PG – 37 Complexo de Educação, Saúde e Inovação

Reunião Segurança e Qualidade
20/10/2025

RE32 -Contenção Viário Interno

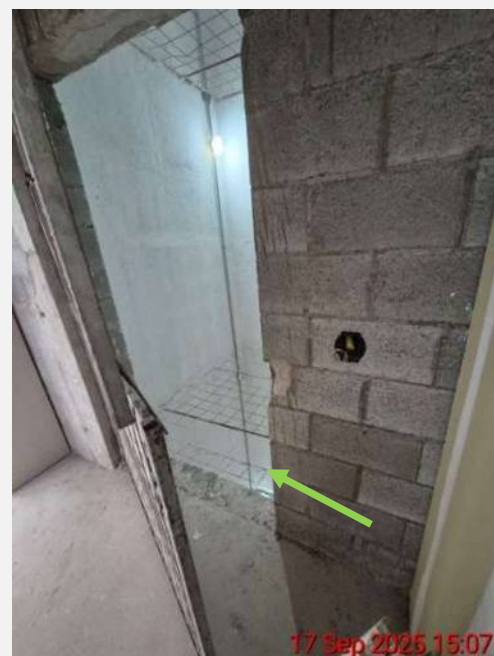
Condições e Atos Inseguros – Aberturas em Shaft e Poço elevador.

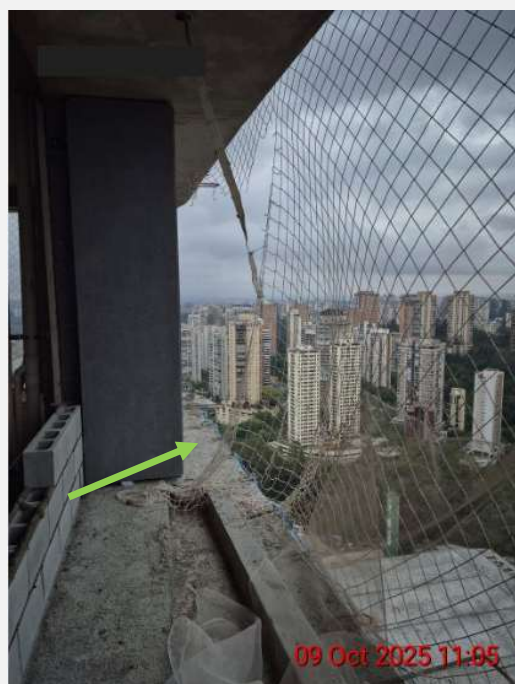
Condições e Atos Inseguros – Necessidade de manutenção tela piso a piso.

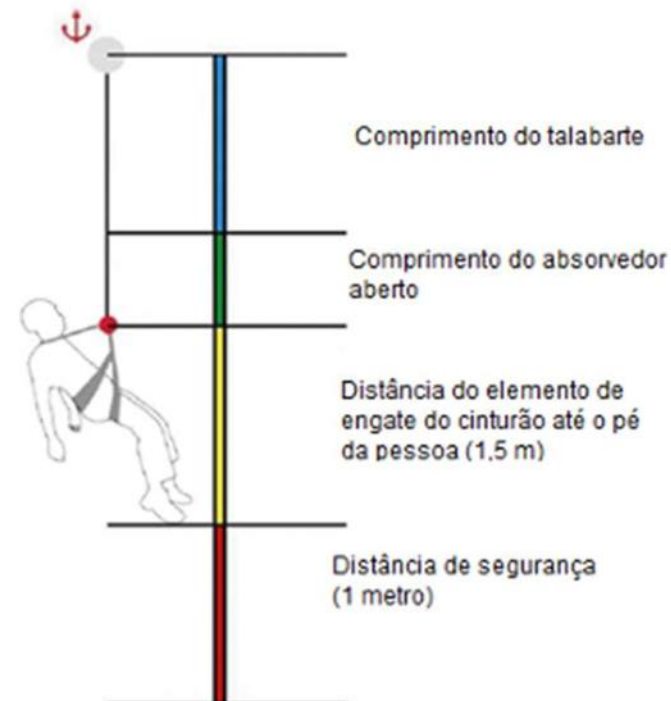
Condições e Atos Inseguros – Trabalho de concretagem sem condições de acesso.

35.5.3 A SELEÇÃO DO SISTEMA DE PROTEÇÃO CONTRA QUEDAS DEVE CONSIDERAR A UTILIZAÇÃO:

Obra – Viário interno

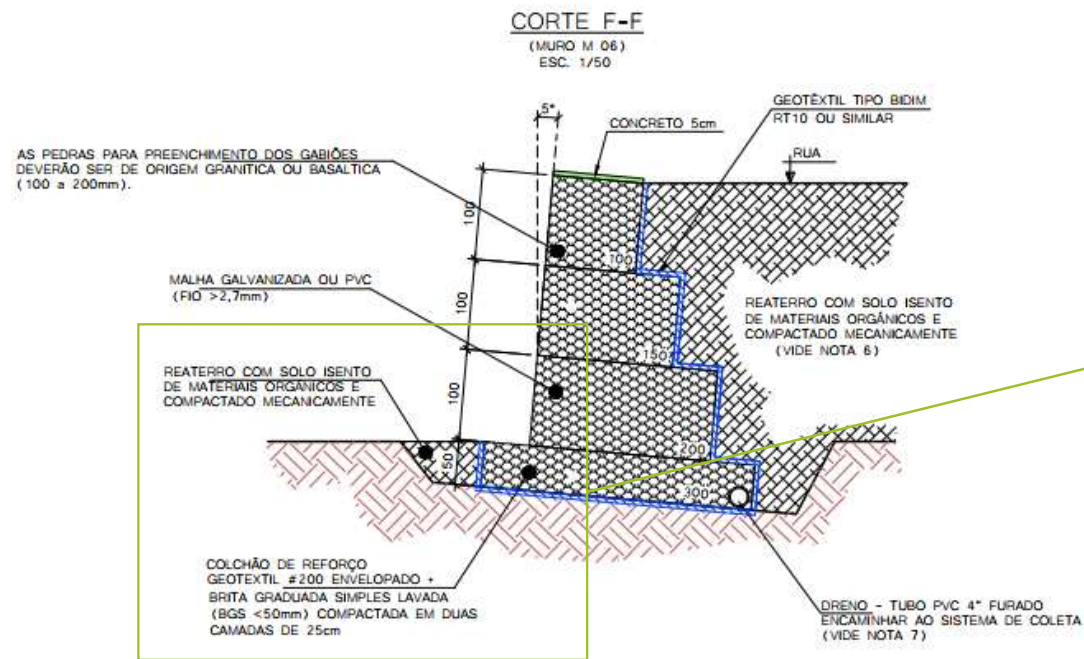
Deve-se garantir o aterro da fundação do muro de forma controlada e sem sobras de material.

Obra – Viário interno

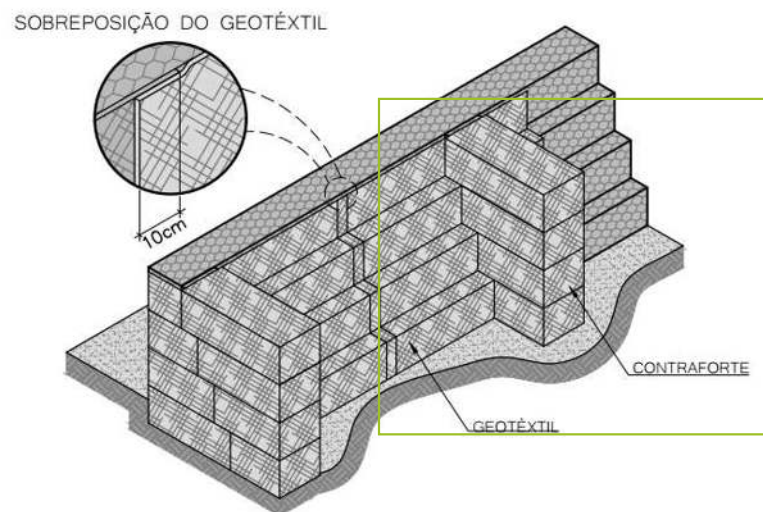
Deve-se garantir a terminalidade do gabião para o aterro, bem como a terminalidade do geotêxtil sobre todo o paramento interno e contraforte do muro gabião e com a quantidade de camadas previstas.
